ノーヒューズ遮断器・漏電遮断器 仕様変更のお知らせ

扱	A	日付	2026年2月	件名	ノーヒューズ遮断器・漏電遮断器 仕様変更のお知らせ
整理番号	山-1672	三菱電機(株)福山製作所

変更箇所	変更前	変更後
例: NF125-SVU 3P 30A (カバー開封・中蓋を除去した状態を示す)  内部付属装置 取付穴の内部	 左極を示す 黒色	 左極を示す 緑色

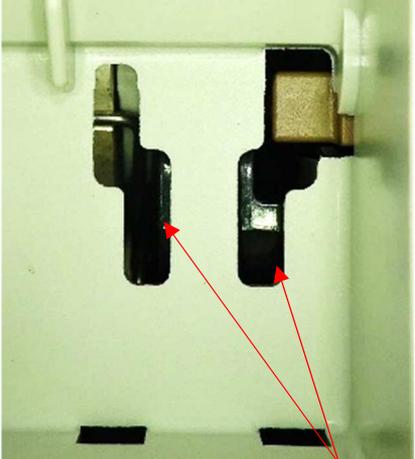
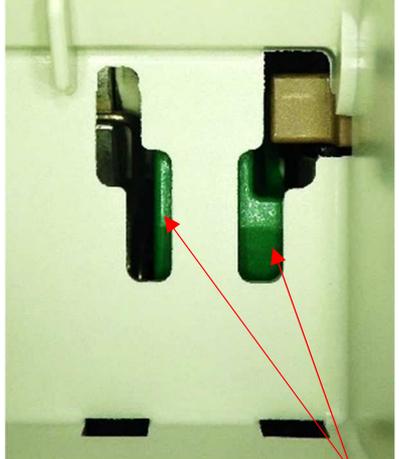
遮断器の開閉機構部を構成する部品を下記の通り変更します。

備考: 仕様変更に伴う性能、及び、内部付属装置の取り付け作業性への影響はありません。
